正誤表

令和2年度原子力施設等防災対策等委託費(環境放射能水準調査(放射能分析))事業報告書(2020水準委報告003 令和3年(2021年)3月)

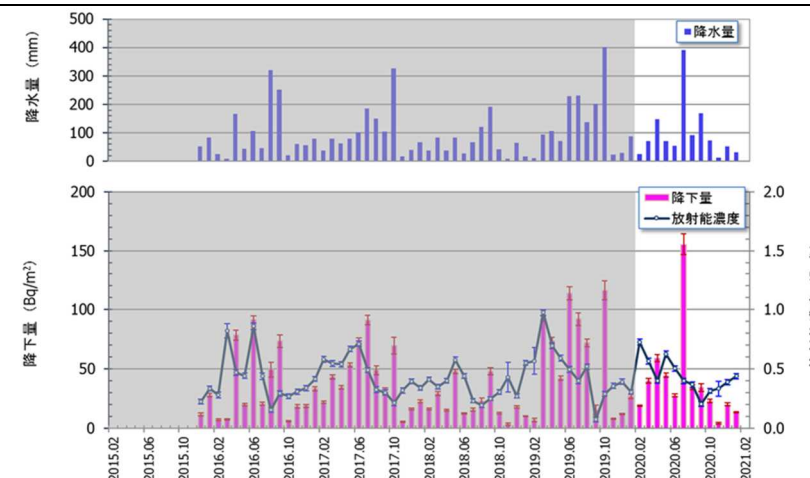
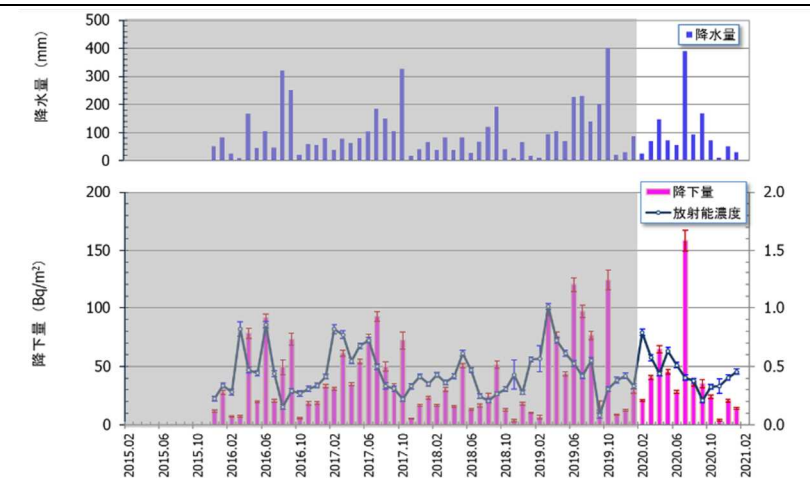
頁	誤	正
p. 21	<p style="text-align: center;">誤</p>  <p style="text-align: center;">図 2-3-2 月間降水中のトリチウム濃度及び降下量 (福島市)</p>	<p style="text-align: center;">正</p>  <p style="text-align: center;">図 2-3-2 月間降水中のトリチウム濃度及び降下量 (福島市)</p>
p. 21	 <p style="text-align: center;">図 2-3-3 月間降水中のトリチウム濃度及び降下量 (千葉市)</p>	 <p style="text-align: center;">図 2-3-3 月間降水中のトリチウム濃度及び降下量 (千葉市)</p>

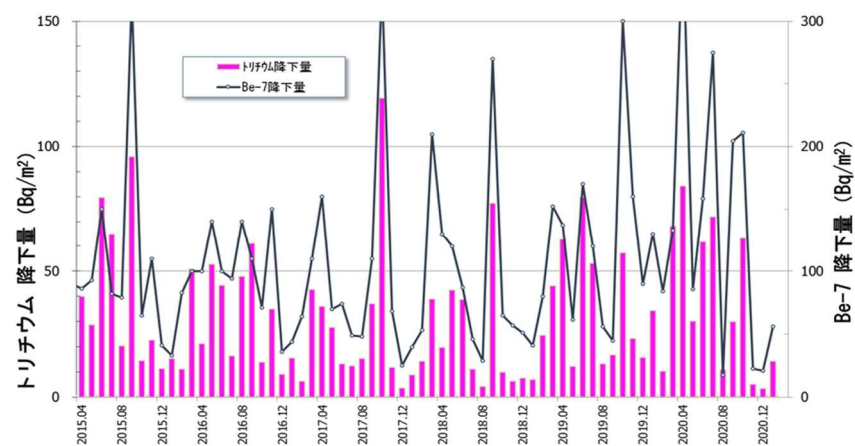
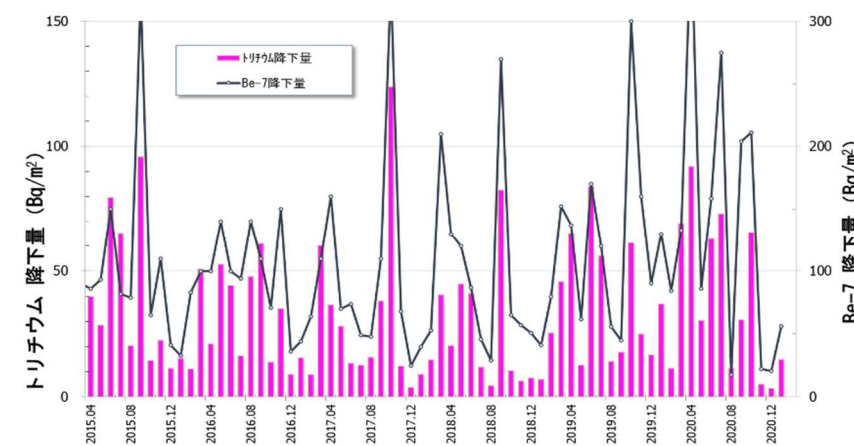
頁	誤	正
p. 24	<p style="text-align: center;">誤</p>  <p style="text-align: center;">図 2-3-5 千葉市における降水中の Be-7 及びトリチウム降下量比較図</p>	<p style="text-align: center;">正</p>  <p style="text-align: center;">図 2-3-5 千葉市における降水中の Be-7 及びトリチウム降下量比較図</p>
p. 24	 <p style="text-align: center;">図 2-3-6 千葉市における降水中の Be-7 及びトリチウム降下量相関図</p>	 <p style="text-align: center;">図 2-3-6 千葉市における降水中の Be-7 及びトリチウム降下量相関図</p>
